Návrh harmonogramu - MV - Praha 6. Markéta - rekonstrukce přírodní trávy na umělý travník a modernizace osvětlení sportovních ploch - stavební práce - Z

Kód: 59/2019
Stavba: Markéta - rekonstrukce přírodní trávy na umělý trávník a modernizace osvětlení sportovních ploch

Kód:	59/2019		
Stavba:	Markéta - rekonstrukce přírodní trávy na umělý trávník a modernizace osvětlení sportovních ploch		
Místo:		Datum:	22.01.2020
Zadavatel:	Olymp centrum sportu MV	Projektant:	
Zhotovitel:	VYSSPA Sports Technology s.r.o.	Zpracovatel:

D.1. Rekonstrukce přírodní trávy na UMT – SO 001
D.1.5. Detail řešení návaznosti ploché dráhy a hrubě – obruba

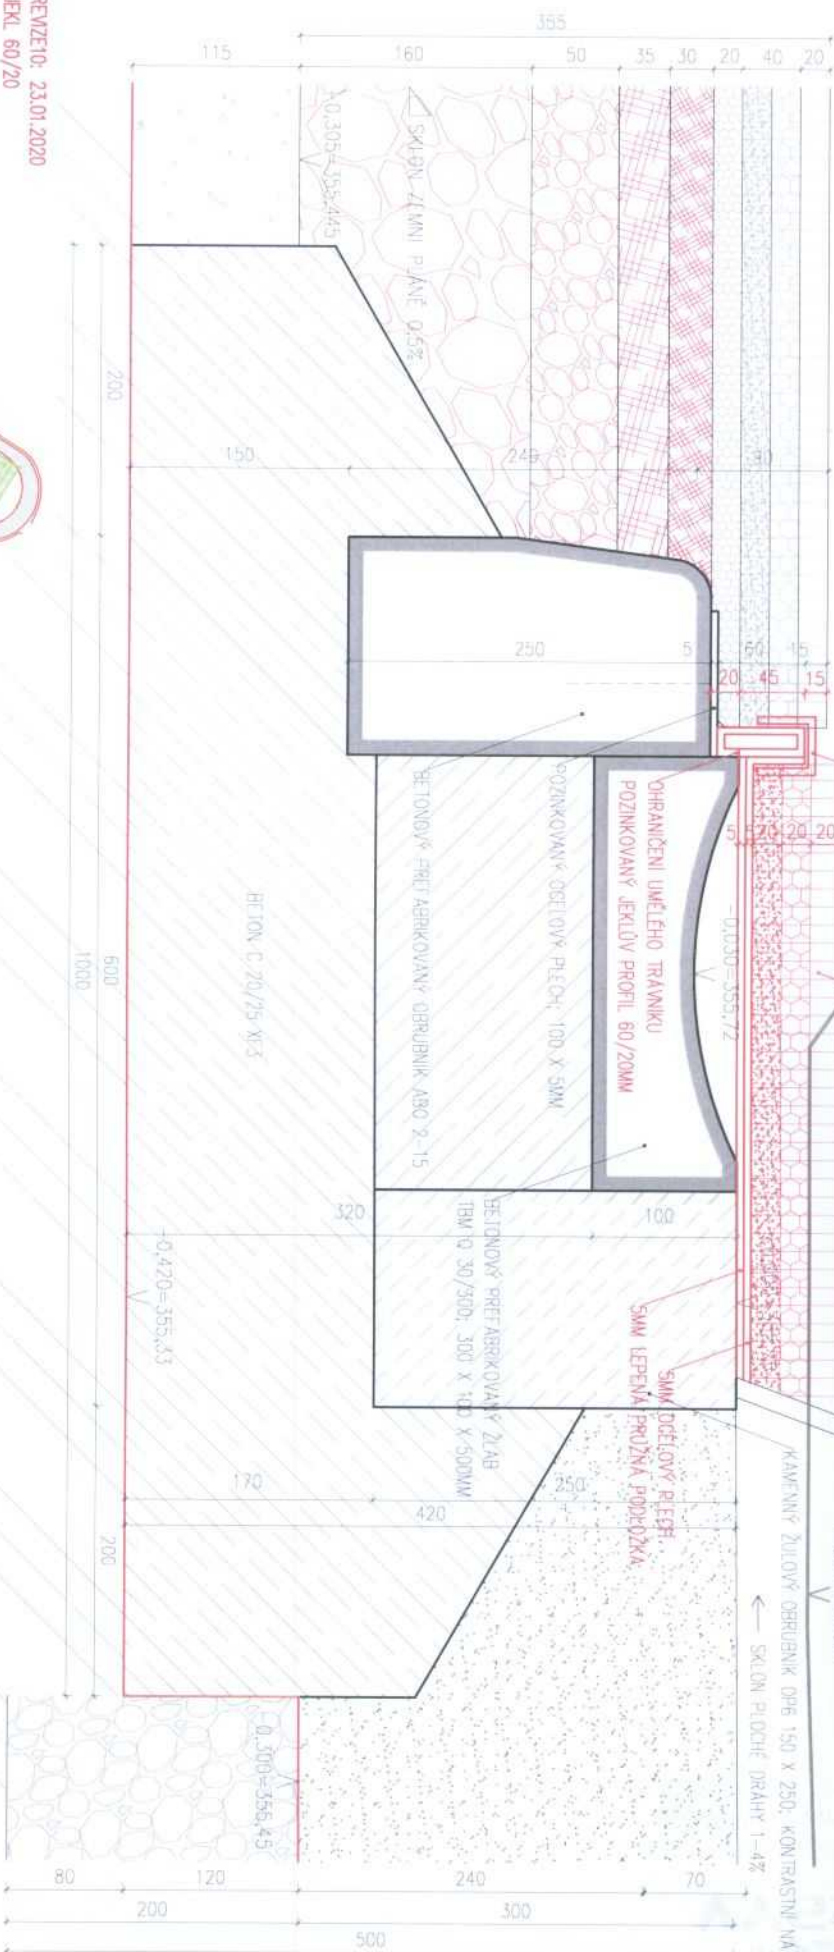
REVIZE: 23.01.2020
JEK 60/20
revize sklochy
revize dokladného panelu

REVIZE: 13.12.2019
upravení sklochy dle října 2019
osazení betonové obruby o cca 10mm výše
